STACY施設等の設置変更許可申請書について 概要説明資料(案)

国立研究開発法人日本原子力研究開発機構
原子力科学研究所

変更の内容

(2) 使用済棒状燃料貯蔵設備の設置(2/7)

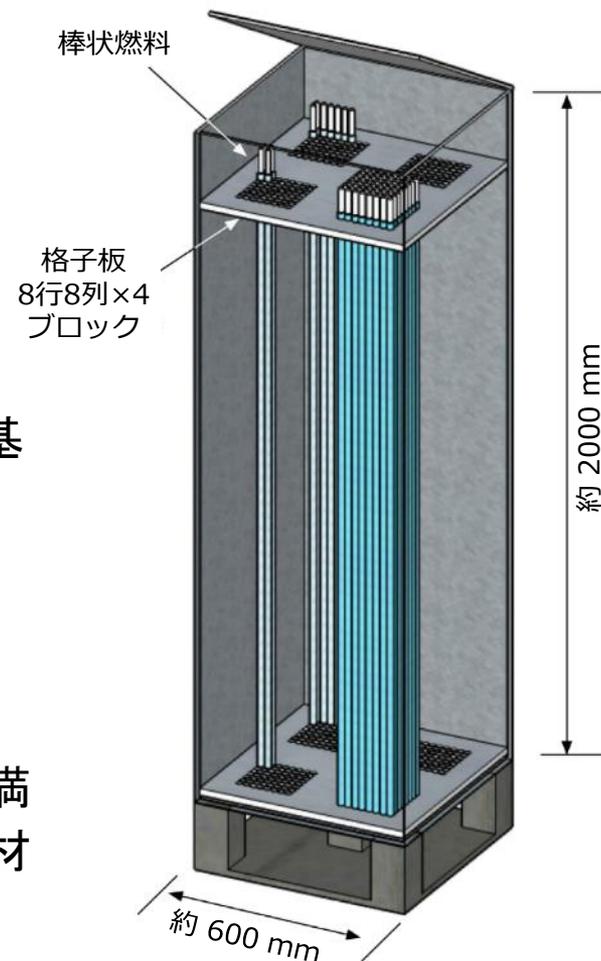
○STACY施設の「貯蔵管理のみを行う燃料の貯蔵」について、以下を追記

「TCA施設から引き渡された使用済棒状燃料は、U保管室内の使用済棒状燃料貯蔵設備に貯蔵する。なお、使用済棒状燃料は、STACYでは使用しない。使用済棒状燃料のうちウラン・プルトニウム混合酸化物燃料については、国のエネルギー・原子力政策等に沿った研究開発等での利用又は国内外への譲渡しを行う計画である。」

(3) 敷地境界及び周辺監視区域境界の変更(1/2)

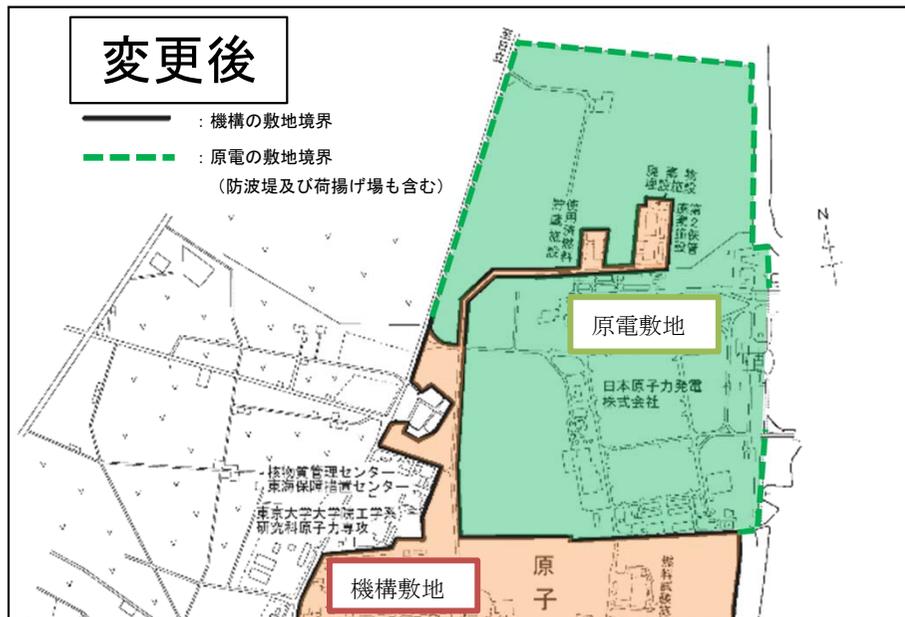
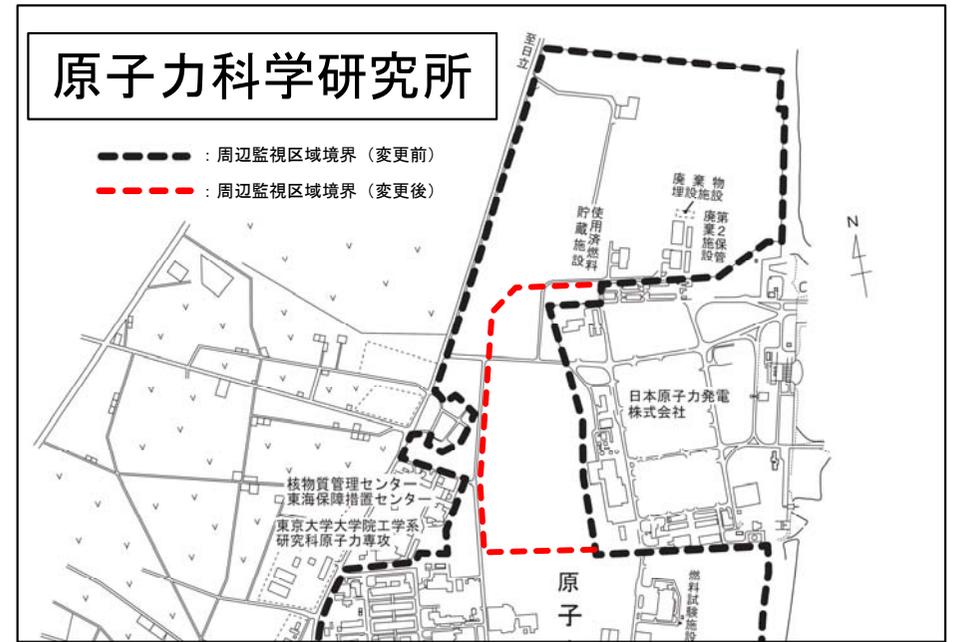
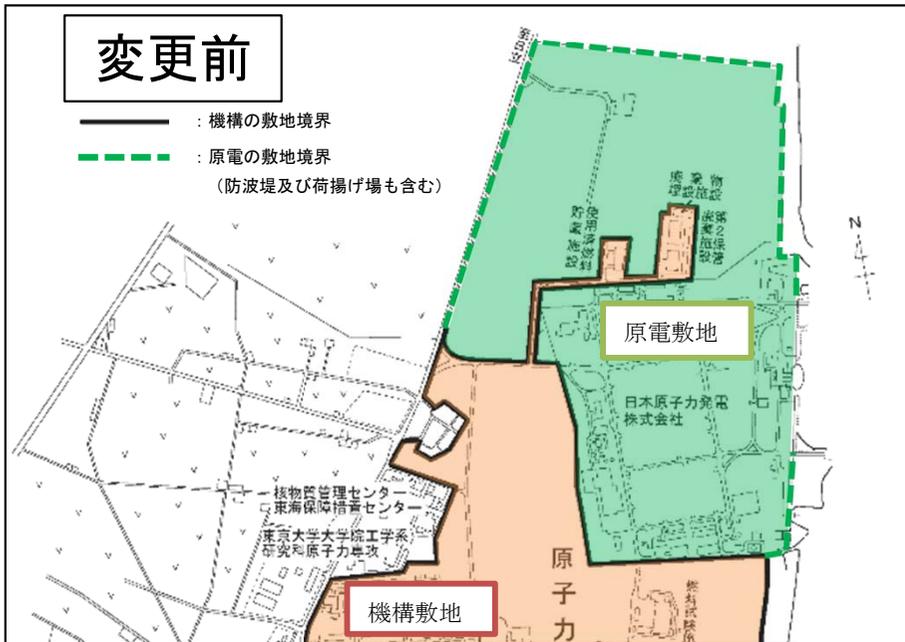
日本原子力発電(株)が東海第二発電所に緊急時対策所等を設置する用地として原子力科学研究所北側の敷地の一部(約10万m²)を貸与する。

○敷地面積:約210万m² ⇒ 約200万m²

○今回貸与する敷地については、引き続き日本原子力発電(株)の周辺監視区域として居住の禁止等の措置が講じられるため、一般公衆の居住の可能性はない。このため、平常運転時における周辺監視区域外に居住する人(一般公衆)に対する被ばく評価の評価点及び事故時における敷地境界外に居住する人(一般公衆)に対する被ばく評価の評価点に変更はなく、いずれの評価結果にも影響はない。
